# 設計及び工事計画変更認可申請書

(高浜発電所第2号機的设计及び工事の計画の変更)

関原発第651号

実用発電用原子炉及びその附属施設の火災防護に係る審査基準に基づき実施する電線管の系統分離対策について明確化するため、その他発電用原子炉の附属施設のうち火災防護設備の基本設計方針等の変更を行う。

第 6-11 図 原子炉格納容器内のケーブルトレイへの鉄製蓋設置 (1/2)  
(火災防護対象ケーブルがケーブルトレイに敷設される場合)

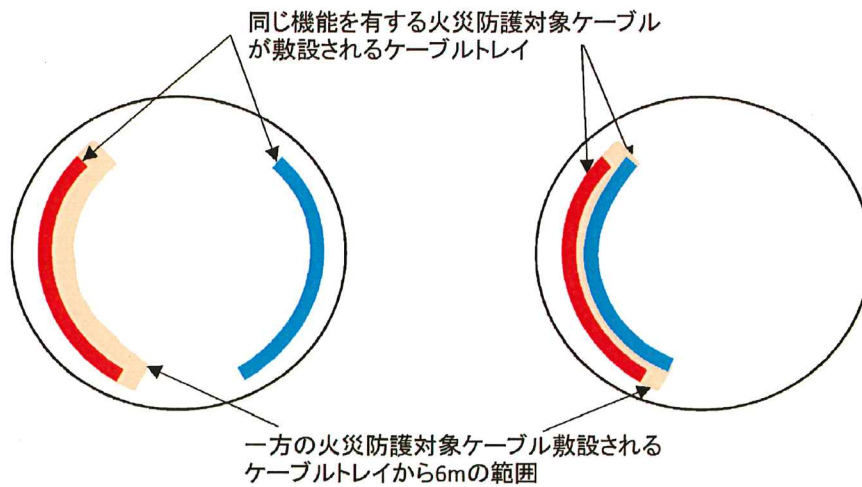
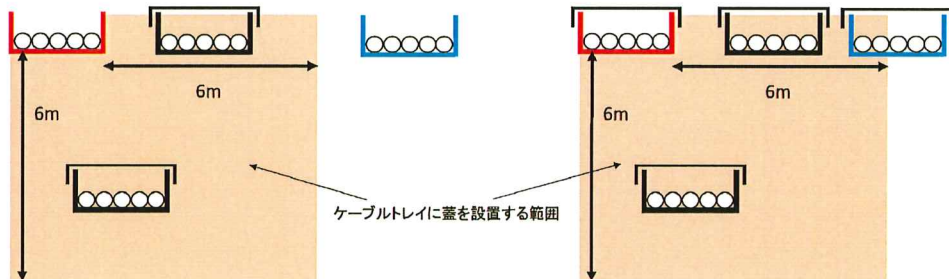
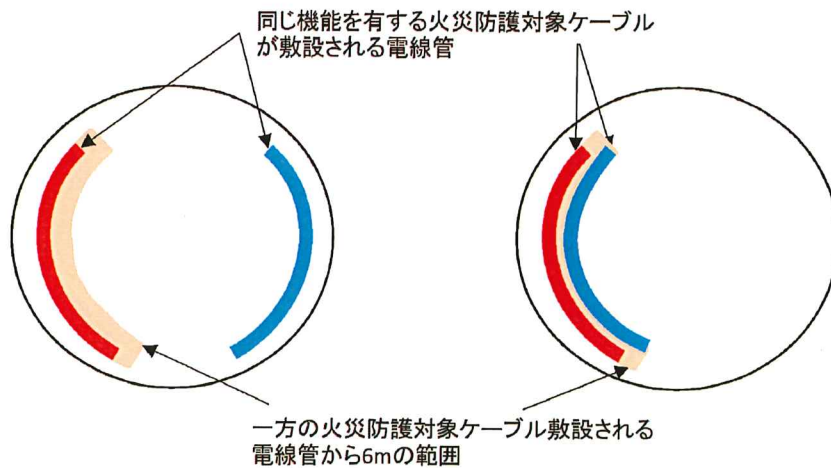
原子炉格納容器内のケーブルトレイは、以下に示すケーブルトレイへの鉄製の蓋の設置によって、火災の影響軽減対策を行う設計とする。なお、鉄製の蓋には、開口の設置によって、消火水がケーブルトレイへ浸入する設計とする。概要を第 6-11 図に示す。

(a)周囲のケーブルトレイからの火災の影響を軽減するため、いずれか一方の火災防護対象ケーブルが敷設されるケーブルトレイから6m以内の範囲に位置するケーブルトレイに対して蓋を設置する。

(b)周囲のケーブルトレイ及び一方の火災防護対象ケーブルが敷設されるケーブルトレイからの火災の影響を軽減するため、火災防護対象ケーブルが敷設されるケーブルトレイ及びいずれか一方の火災防護対象ケーブルが敷設されるケーブルトレイから6m以内の範囲に位置するケーブルトレイに対して蓋を設置する。

※ケーブルトレイに設置する蓋には、消火水がケーブルトレイへ浸入するための開口を設置する。

第 6-11 図 原子炉格納容器内のケーブルトレイへの鉄製蓋設置 (2/2)  
(火災防護対象ケーブルが電線管に敷設される場合)

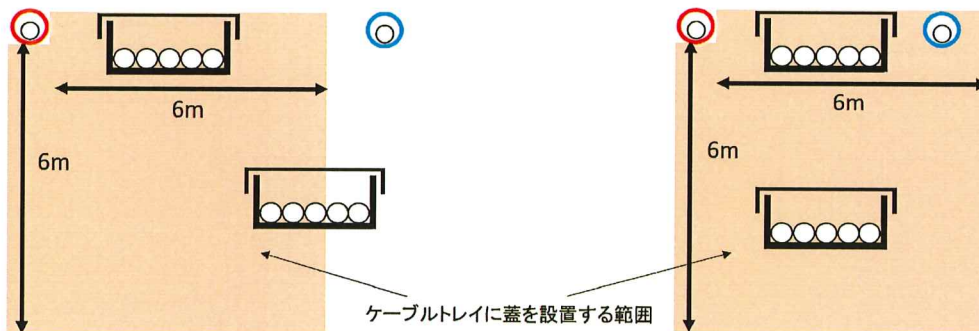
変更前	変更後
<p>に対して、鉄製の蓋を設置する設計とする。</p> <p>(ハ) 同じ機能を有する火災防護対象ケーブルが敷設される電線管同士が6m以上の離隔を有する場合は、いずれか一方の系列の火災防護対象ケーブルが敷設される電線管から6m以内の範囲に位置するケーブルトレイに対して、鉄製の蓋を設置する設計とする。</p> <p>(ニ) 同じ機能を有する火災防護対象ケーブルが敷設される電線管同士が6mの離隔を有しない場合は、上記(ハ)と同じ対策を実施する設計とする。</p> <p>また、原子炉格納容器内に可燃物を仮置きしない運用とする。</p> <p>ロ. 原子炉格納容器内は、アナログ式の煙感知器とアナログ式の熱感知器とする。ただし、原子炉格納容器ループ室及び加圧器室に設置するアナログ式でない熱感知器は、念のため防爆型とする。</p> <p>ハ. 相違する系列の火災防護対象機器等に対する火災の影響軽減対策を行うため、消火要員による早期の手動による消火活動及び進入困難な場合の多重性を有する原子炉格納容器スプレイ設備を用いた手動による消火活動に係る運用を定める。</p>	<p>変更なし</p>

(c)、(d)周囲のケーブルトレイからの火災の影響を軽減するため、いずれか一方の火災防護対象ケーブルが敷設されるケーブルトレイから6m以内の範囲に位置するケーブルトレイに対して蓋を設置する。
